调整说明：
该项目按照原方案执行的达州市城市规划管理技术规定。
调整一：建筑高度方向调整，调整3#楼、4#楼原建筑高度方向，
调整二：调整地面机动车停车位数量：原方案地面机动车停车位数量由25辆调整为44辆（其中33辆为充电桩车位，单个充电桩车位为7KW）；地面和地下室总机动车停车位数量不变。
调整三：建筑内部的功能分区调整：
3#楼原方案为1个展厅调整为4个展厅，夹层办公位置调整，取消了生产辅助车间等，对建筑内部的功能分区进行了重新设计，结构布局相应调整。
4#楼原方案为2个展厅调整为6个展厅，夹层办公位置调整，取消了生产辅助车间等，对建筑内部的功能分区进行了重新设计，结构布局相应调整。
调整四：地下室调整：调整地下室柱网尺寸，设备房位置调整，车位数量和布置调整，原方案地下室机动车停车位数量由288辆调整为269辆。
调整五：外立面调整：3#楼、4#楼因增加了展厅数量，外立面由原方案、本方案板外墙调整为玻璃幕墙、铝板等形式，补充完善设计。
其余无调整，仍按原方案执行。以上调整，指标准停车位未发生变化

总平面布置图

“达州建国汽车产业文化园项目”建设地址达川区青川中路18号，于2016年2月通过达州市达川区城乡规划局审批，原方案中含1#楼、2#楼、3#楼、4#楼，建筑总面积22319.36平方米，其中地上建筑面积12530.96平方米，地下建筑面积9788.40平方米，其中1#楼、2#楼已完成修建并投运，目前经营的品牌有：华为问界、WEY、长城。

3#楼原方案

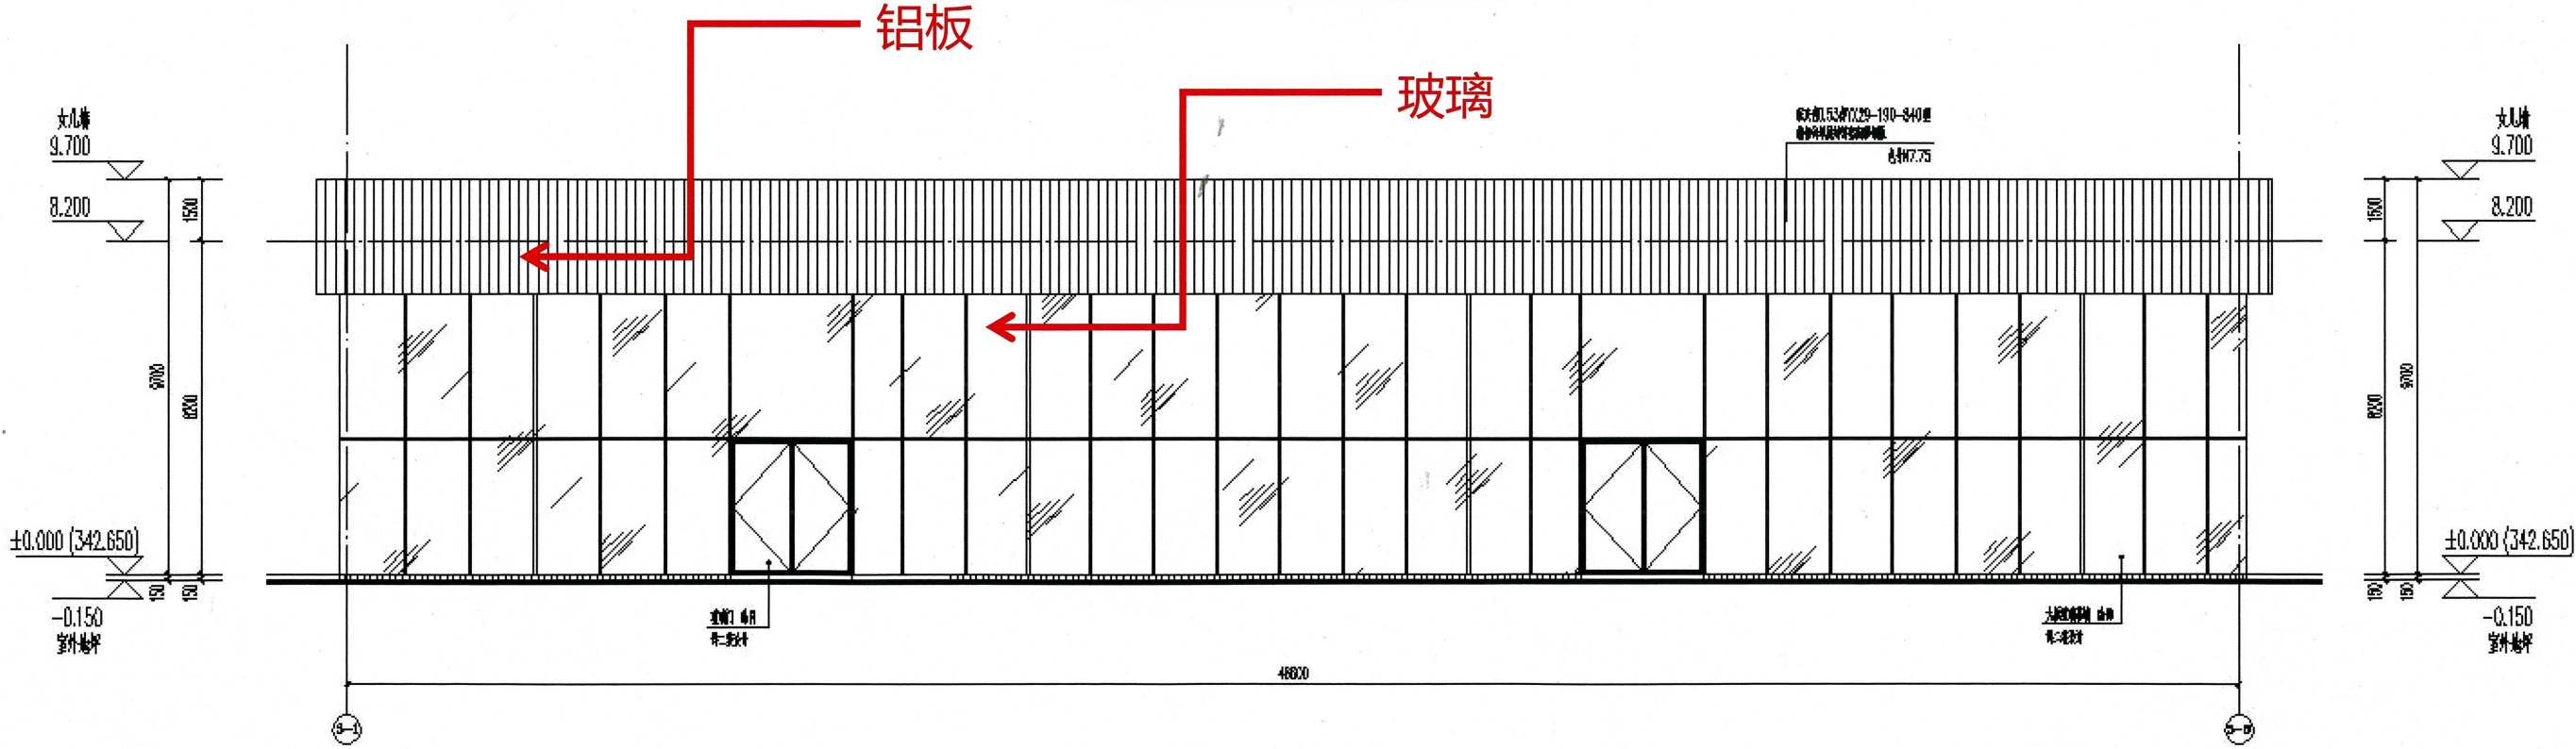
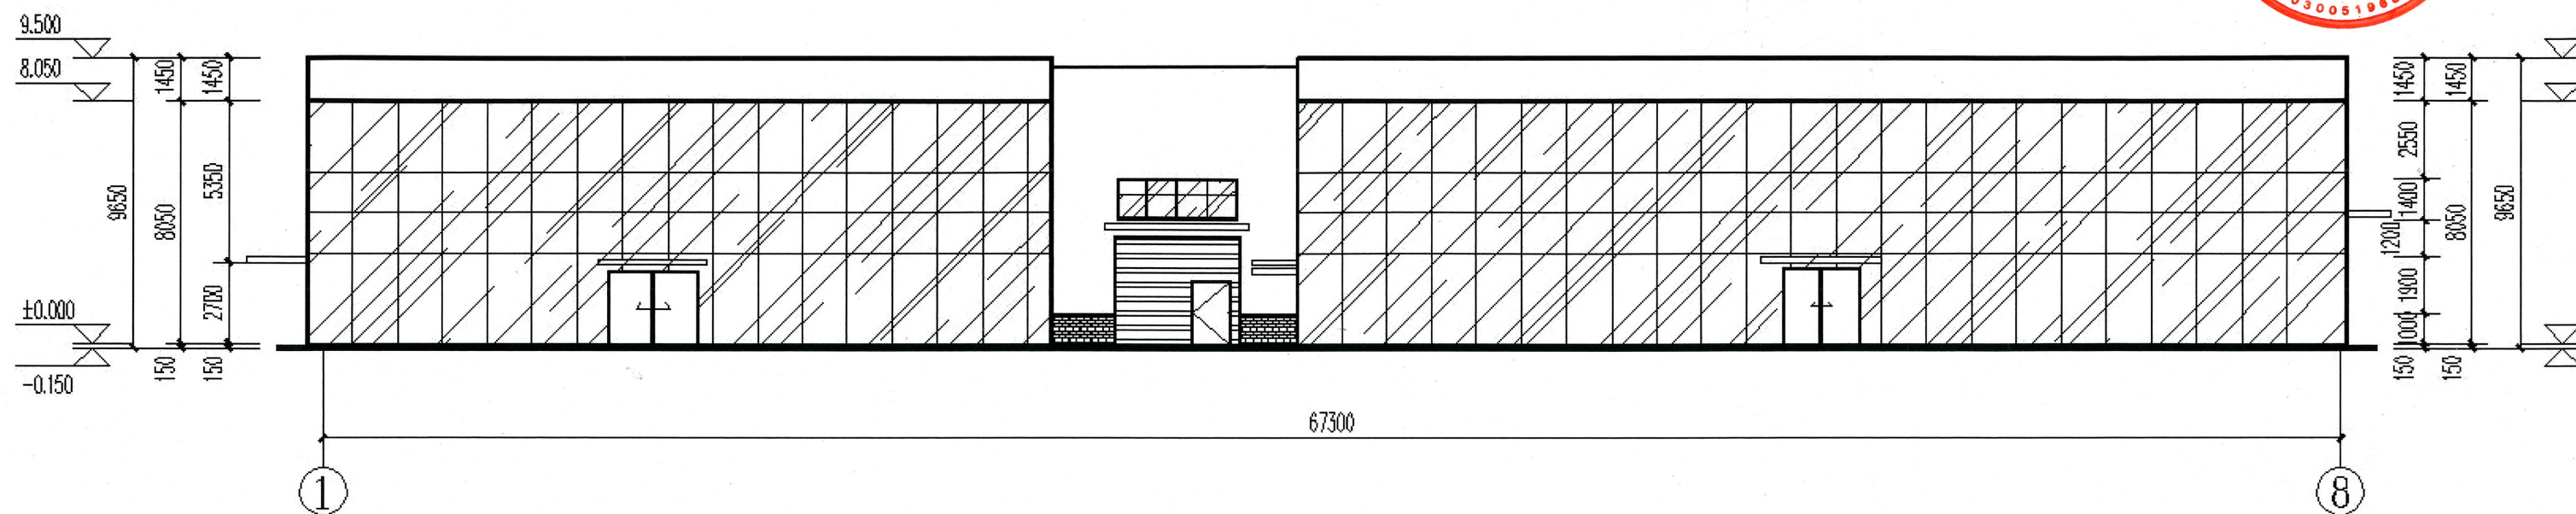
因增加了展厅数量，外立面由原涂料、夹芯彩板外墙调整为玻璃外墙、铝板等形式。

4#楼原方案

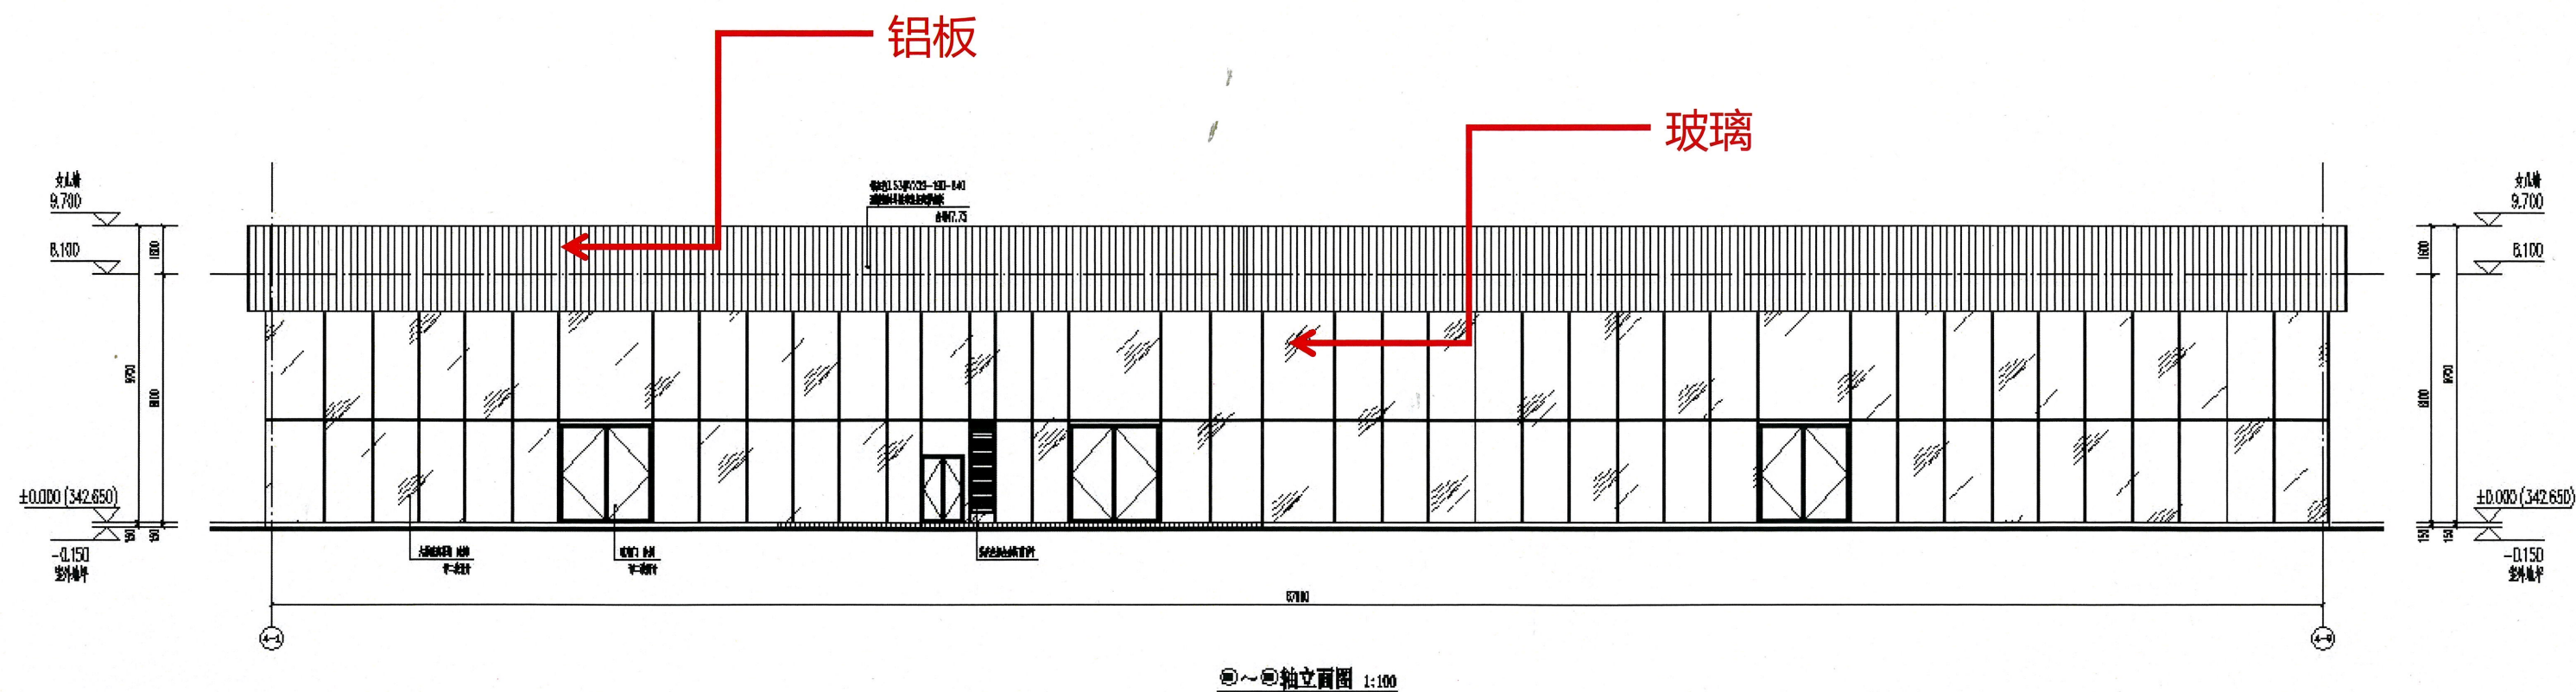
因增加了展厅数量，外立面由原涂料、夹芯彩板外墙调整为玻璃外墙、铝板等形式。
